Scenariji ogrožanja vodonosnika

ODG. VODJA PROJEKTA:	IGOR KODRE, univ.dipl.inž.grad.
ODG. PROJEKTANT:	IGOR KODRE, univ.dipl.inž.grad.
IZDELAL:	
INVESTITOR / NAROČNIK:	Mestna občina Ljubljana Mestni trg 1 1000 Ljubljana
NAZIV OBJEKTA:	Odvajanje in čiščenje odpadnih vod na območju vodonosnika ljubljanskega polja-1.aklop, Ifa Izgradnja povezovalnega kanala C0 v Mestni
VRSTA PROJEKTA:	PZI
VRSTA NAČRTA:	3/2 Načrt gradbenih konstrukcij - kolektor C0
VSEBINA RISBE:	Prednji presek 1-1
DATUM:	januar 2019
ŠT. PROJEKTA:	50-2033-00-2018
ŠT. NAČRTA:	50-2033-00-2018/c

Gospodarnost in varnost „KanalCO“

Spajanje cevi

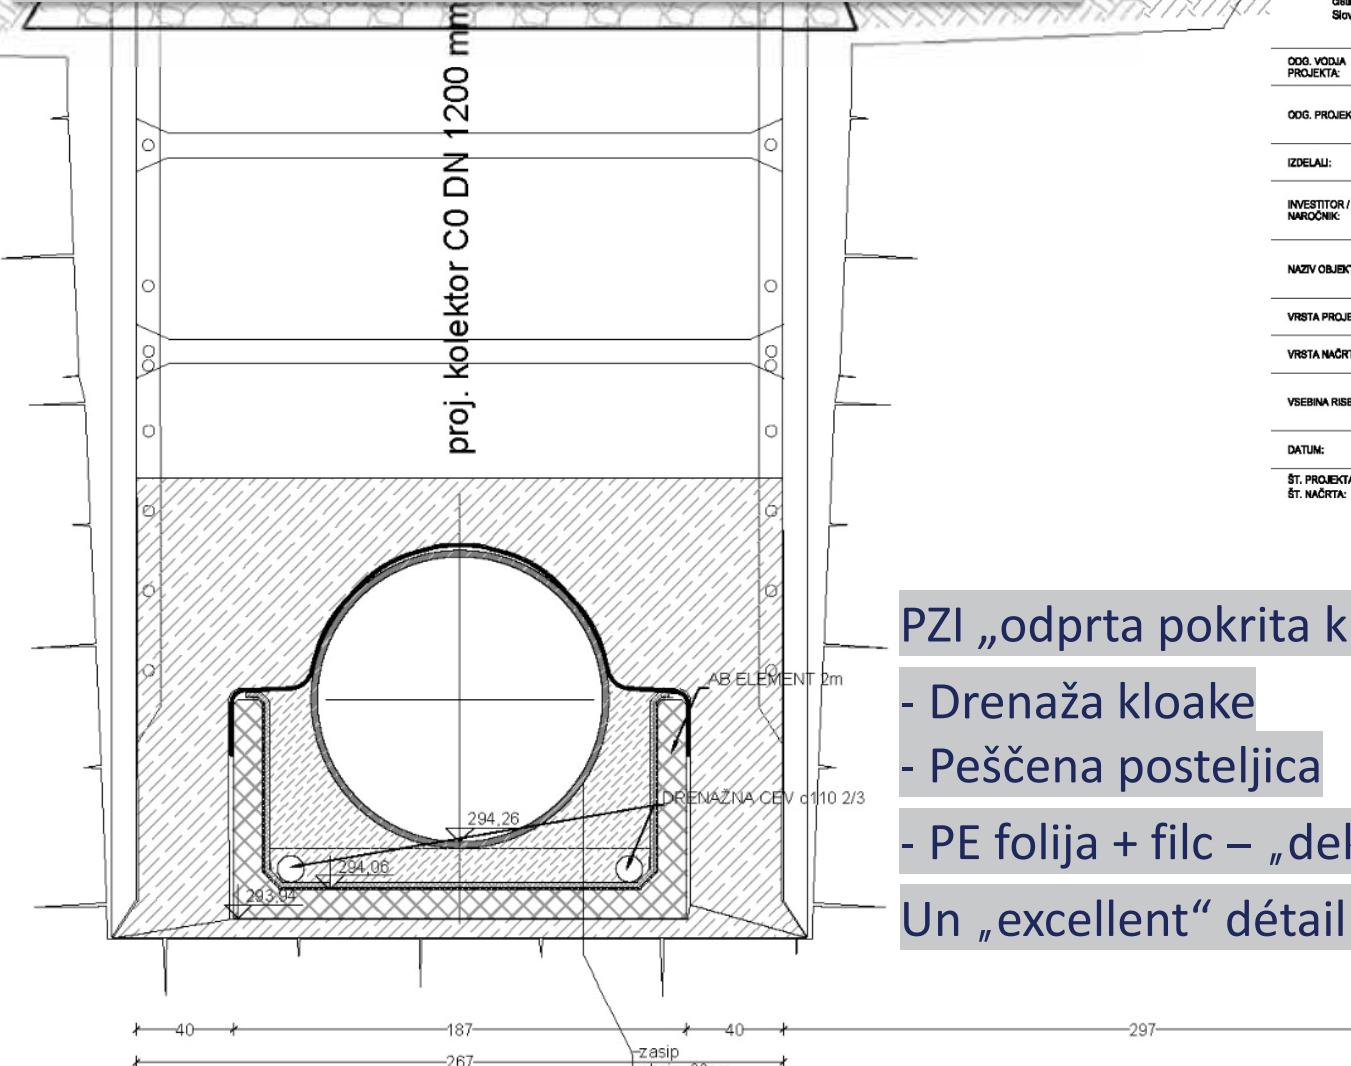
Ali bo garancija proizvajalca cevi neveljavna?

Proizvajalec ne omenja montaže v načinu „nabijanje“ z rovokopačem v navodilih podjetja HOBAS

Cevi se morajo sestavljati centrično

S lesenim pokrovom, ki razdeli silo na celoten obod in natančno sicer se poškoduje tesnilka in tesnjenja ni

Nedvomna navodilo v dokumentaciji MOL.
Niti ne vejo kaj je bager in kaj pa rovokopač

PZI „odprta pokrita krsta“ 2019

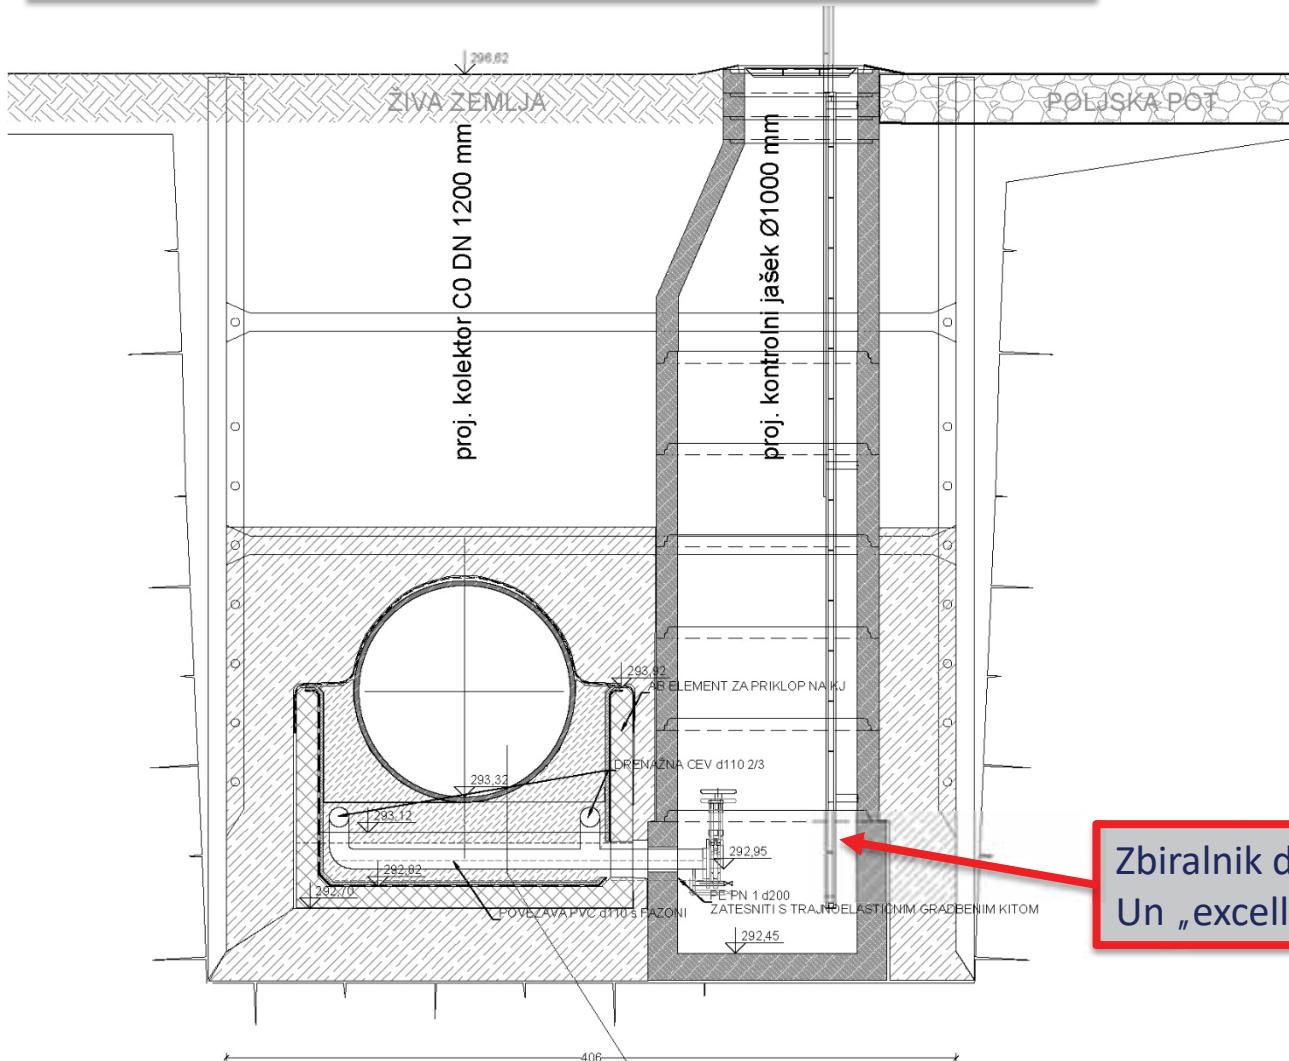
- Drenaža kloake
 - Peščena posteljica
 - PE folija + filc – „dekca za pokrit“
- Un „excellent“ détail des Balkans

PZI po katerem se pa ne gradi!

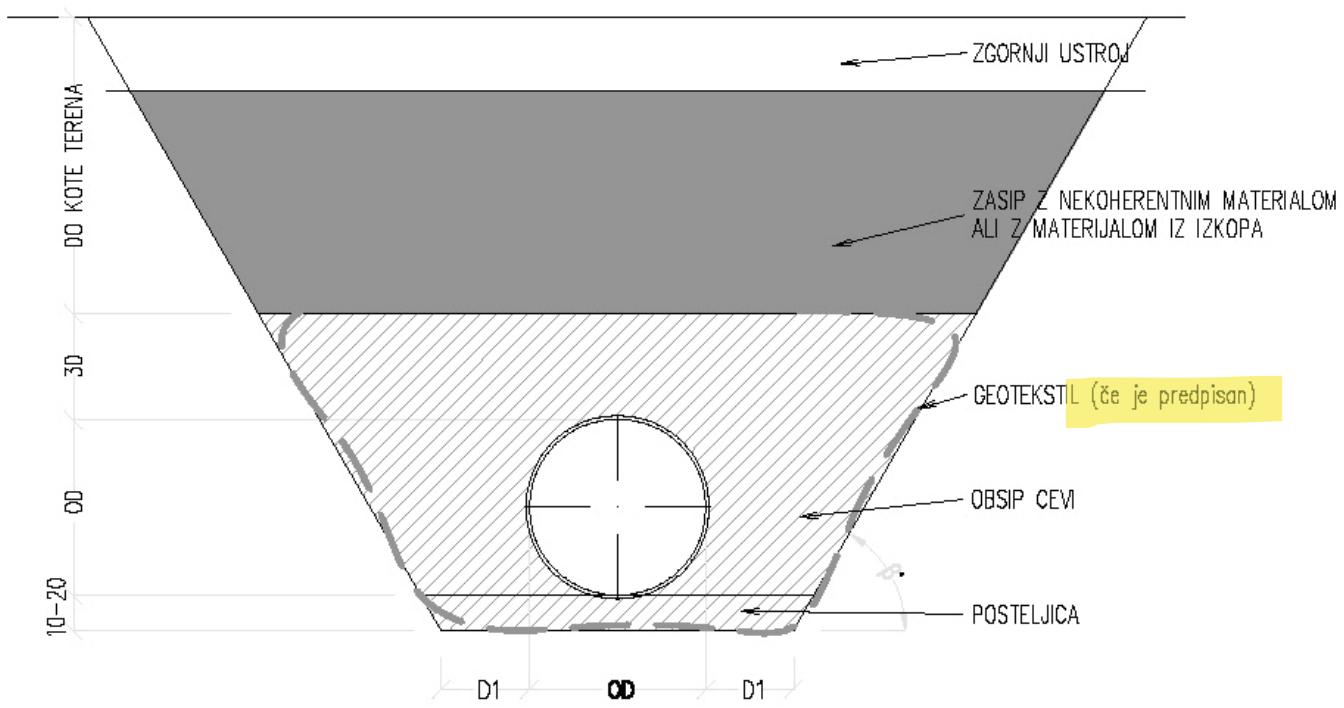
Zbiralnik drenažnih vod $1/4\text{m}^3$
Un „excellent“ détail des Balkans

zasip
-obsep., 30cm
+PE folija+hlc
-cev
-Hrmljeneč 8-16 (rizl), 0-60cm
-posteljica monogranulat 8-16, 15cm
-stropur, 2cm
-Hl, 1cm
-AB kineta, 12cm
-posteljica 0,4, 3cm
-posteljica 8-16, 5cm
-poravnana temeljna tla

Če projektant ne ve, če je predpisan GEOTEKSTIL Potem ne ve nihče

Kako mora bit utrjena posteljica ne izgubljajo časa
Kakšne so predpisane dopustne obremenitve utrjevanja terena tudi ne

- 1 Supports
- 2 Pipe
- 3 Coupling
- 4 Rubber strips
- 5 Fixation

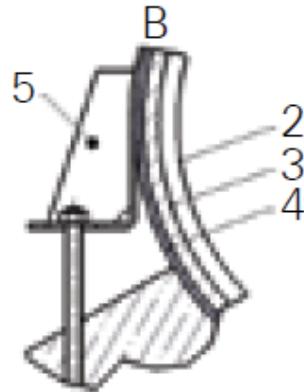
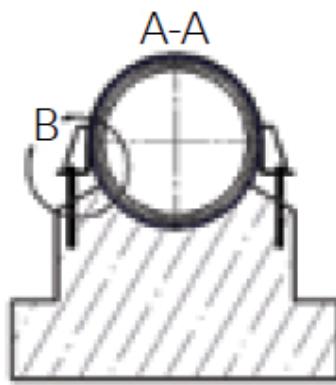
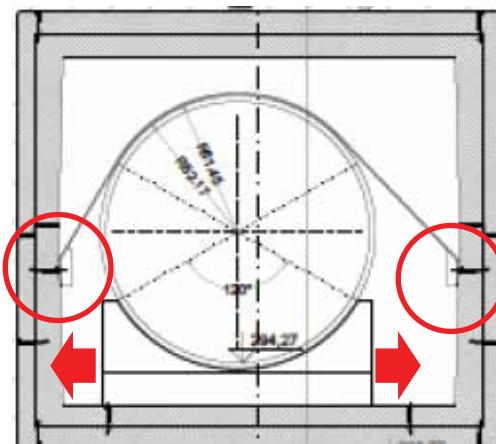
Navodila proizvajalca jasno narekujejo močno inox oprtnico vijačeno v „sedlo“ betonski podstavek.

Z ojačitvijo in fiksнимi koti (5) okoli cevi pa gumijast trak prozi zdrsu cevi

Vprašljiva prtičditev tankega inox traku v kineto namesto v sedlo in to pod koti, kar vpliva na razdelitev sil in samo priteditev. Podalgalanje inox traku z PP zelenim trakom, ki celo olajša zdrs ob potresu je praktično penica in je namenjen ločevanju talnega estriha od zidu.

Trenutna izvedba z pokritim sarkofagom

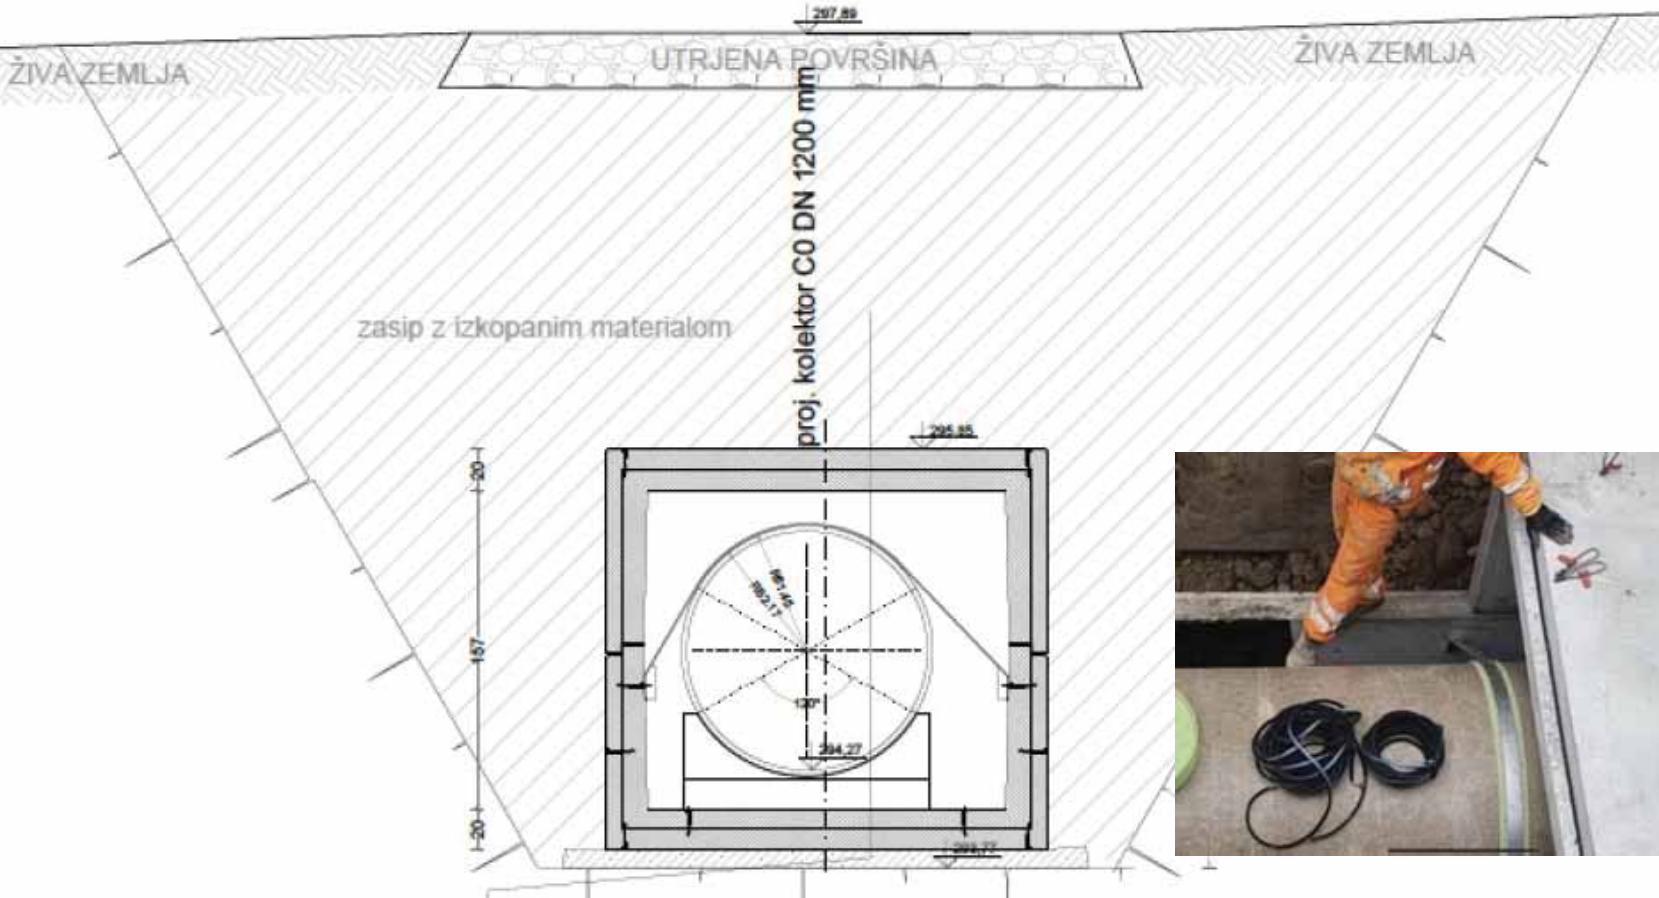
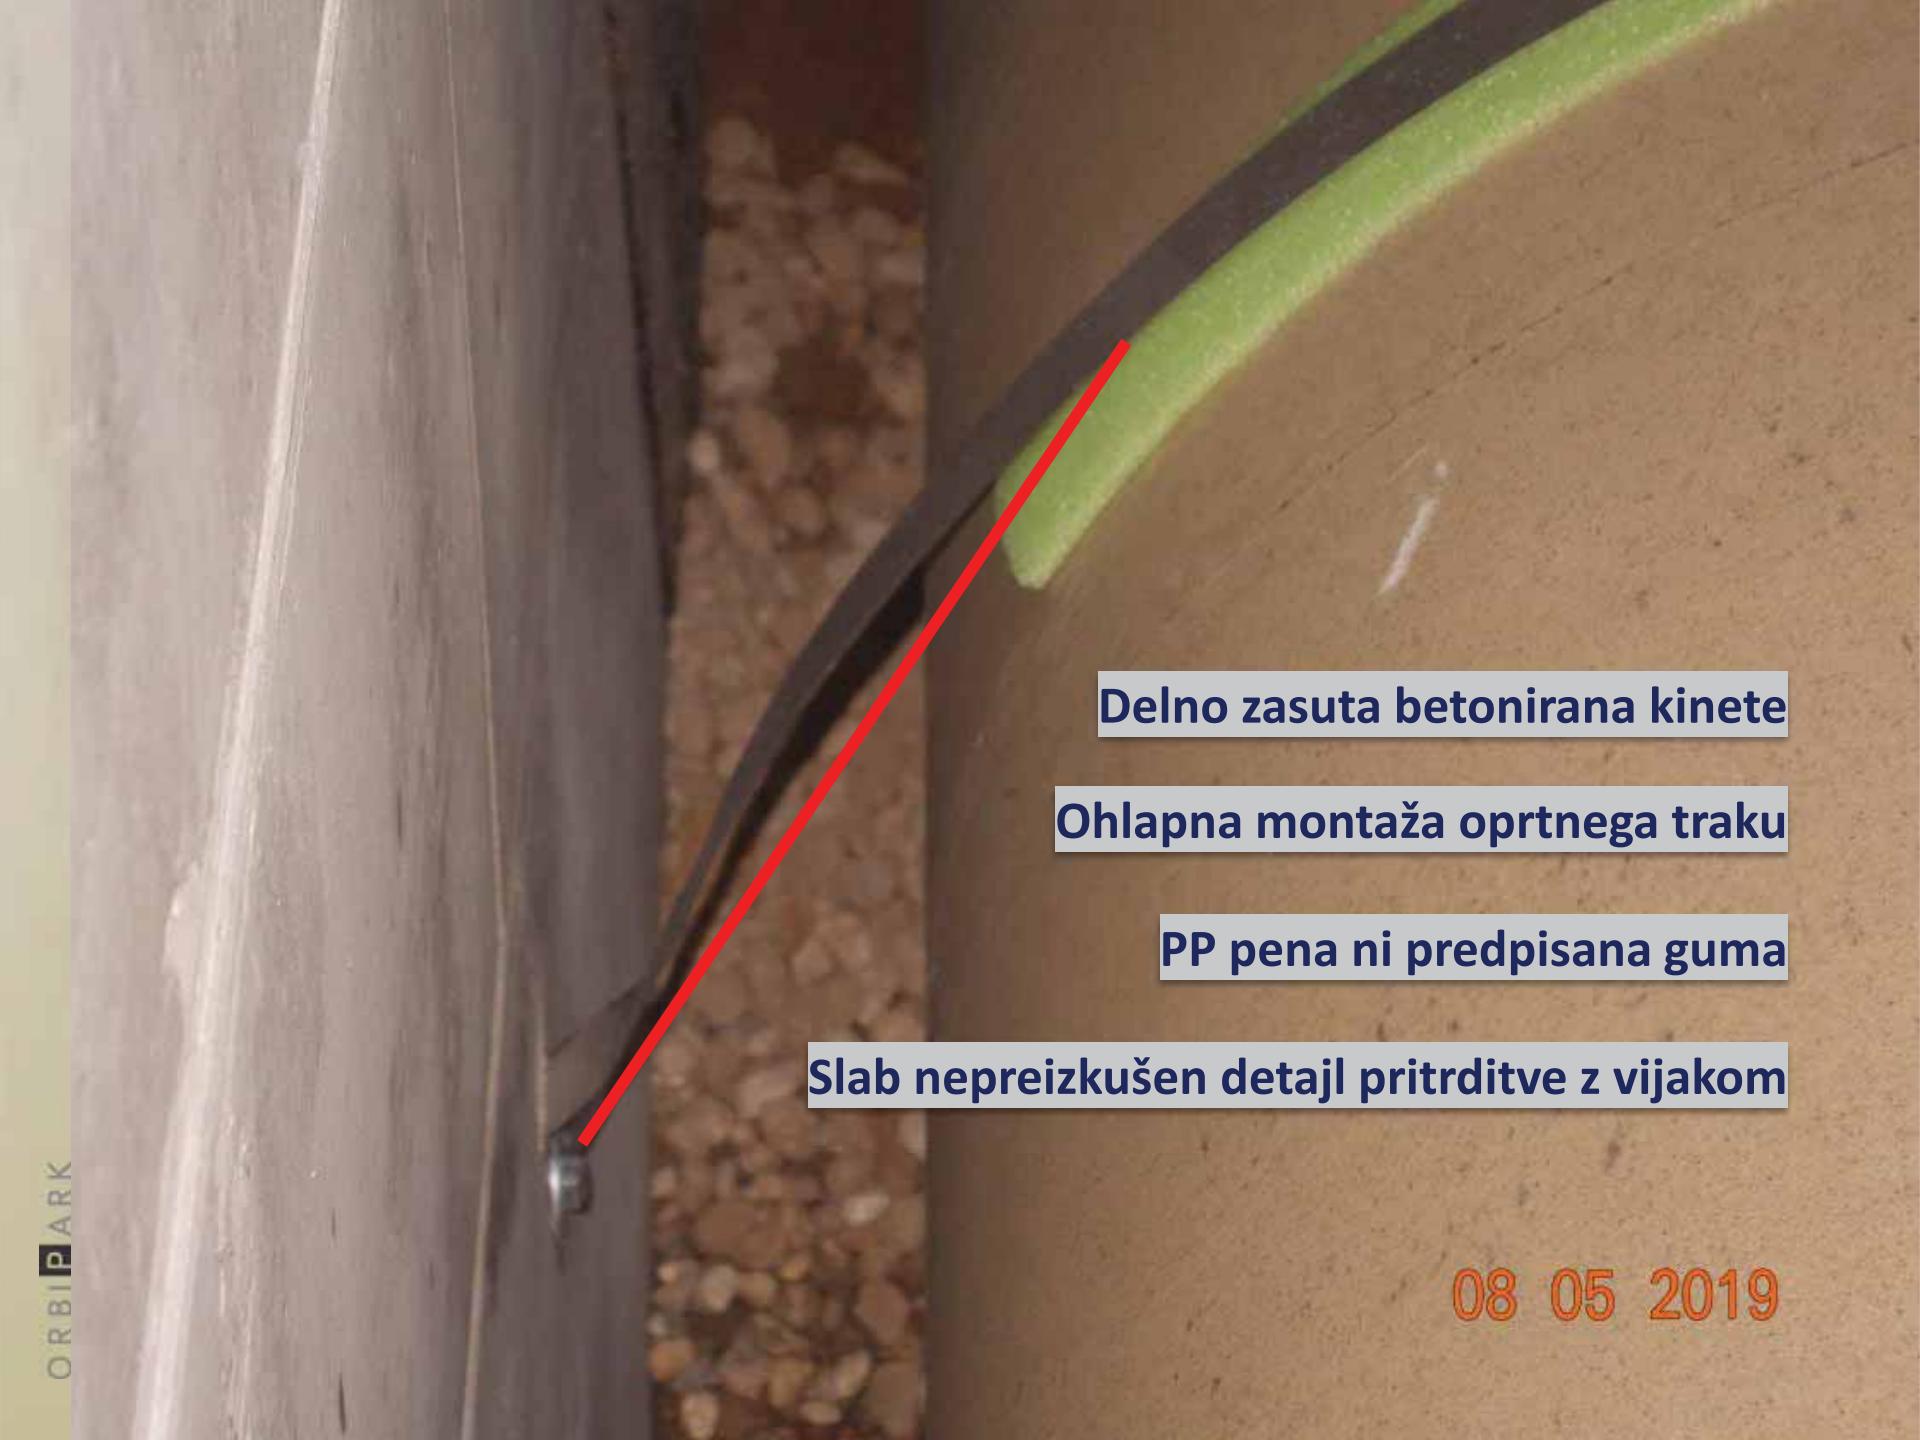
Delno zasuta betonirana kinete

Ohlapna montaža oprtnega traku

PP pena ni predpisana guma

Slab nepreizkušen detalj pritrditve z vijakom

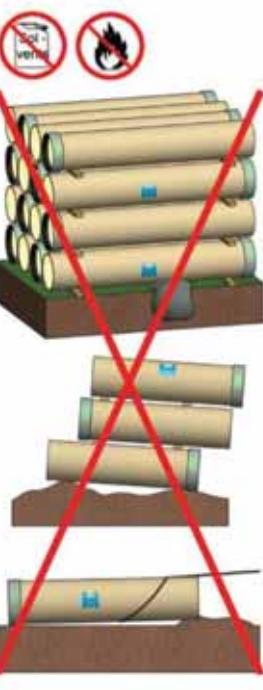
Delno zasuta betonirana kinete

PP pena ni predpisana guma

Slab nepreizkušen detalj pritrditve traku z vijakom
